**AVIS RELATIF À LA PROTECTION
CONTRE LES EVENTUELS EFFETS NOCIFS ET NUISANCES
PROVOQUÉS PAR LES RAYONNEMENTS NON IONISANTS
GÉNÉRÉS PAR DES ANTENNES ÉMETTRICES STATIONNAIRES**

Commune : SOMME-LEUZE - Exploitant : TELENET GROUP

Référence exploitant : NR1335A

Rapport n° 4271 / 2023

Figure 1 : Vue en plan des lieux de séjour et des points de contrôle

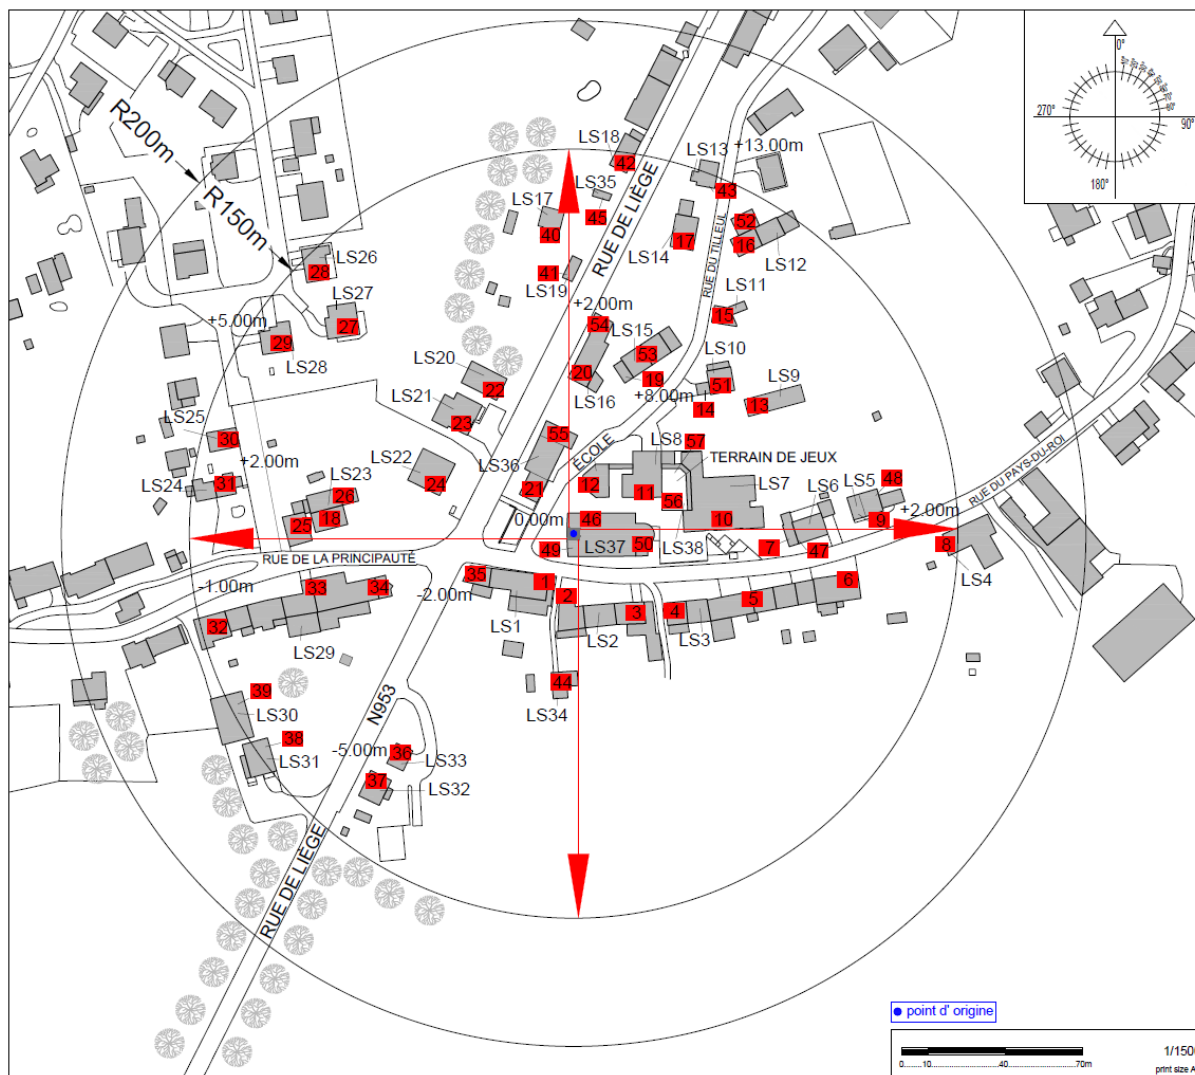
Les fréquences d'émission, la puissance rayonnée par chacune des antennes et leur gain permettent de déterminer le rayon de la zone à analyser. Tout dépassement de la limite par installation est exclu en dehors de cette zone. Le tableau 2 reprend les 35 LS² pour lesquels l'indice d'exposition est le plus élevé. Les différentes colonnes indiquent :

- le numéro du point de contrôle repris sur un des plans de la figure 1;
- le numéro du LS dans lequel se trouve le point de contrôle de la 1^{ère} colonne ;
- l'atténuation d'obstacle prise en compte pour le calcul de l'indice d'exposition dans le LS ;
- le résultat du calcul de l'indice d'exposition.

En ce qui concerne les antennes de l'installation mentionnées dans le tableau 1, la distance maximale à laquelle la limite pourrait être atteinte, à l'extérieur, est égale à 113,9 m. S'il n'y a pas de LS à une distance inférieure, les antennes respectent forcément la limite d'immission.

Dans le cas des LS situés à l'intérieur des bâtiments, une atténuation d'obstacle est prise en compte et il en résulte que la distance maximale à laquelle la limite pourrait être atteinte se réduit à 80,6 m.

Figure 2 : Vue en plan des installations d'antennes dans un rayon de 300 mètres autour de l'installation faisant l'objet de la demande d'avis

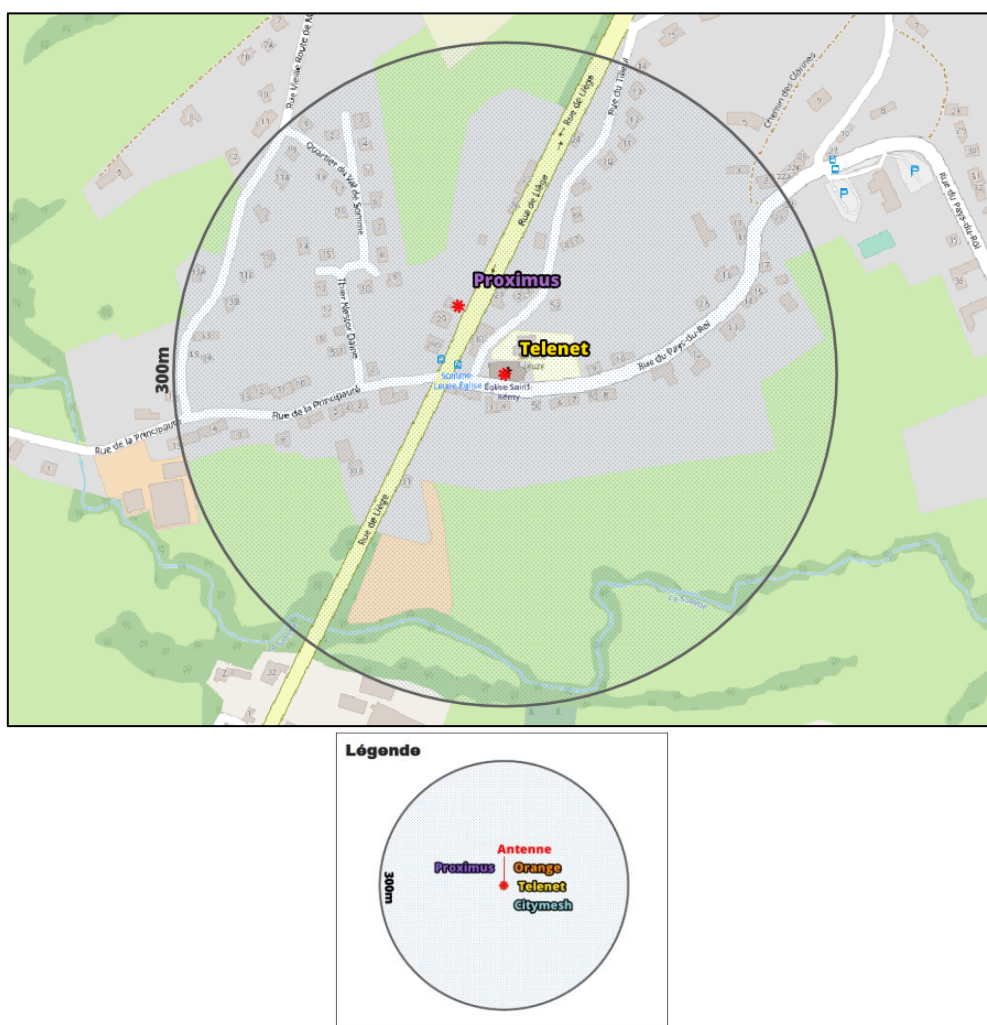
Le plan en projection verticale de la figure 2 indique la localisation des antennes actives éventuelles visées par le décret et situées dans un rayon de 300 mètres autour de l'installation référencée dans le paragraphe 2. Les données de localisation de ces antennes et les avis correspondant sont accessibles via le cadastre en ligne des antennes émettrices stationnaires⁶.

Compte tenu du nombre d'installations localisées dans la figure 2, il apparaît que l'intensité du rayonnement électromagnétique généré, dans les lieux de séjour situés à proximité de l'installation référencée dans le paragraphe 2, par l'ensemble des antennes émettrices stationnaires de l'ensemble des exploitants du même site d'antennes émettrices stationnaires respecte la limite fixée à l'article 4, § 2 du décret.
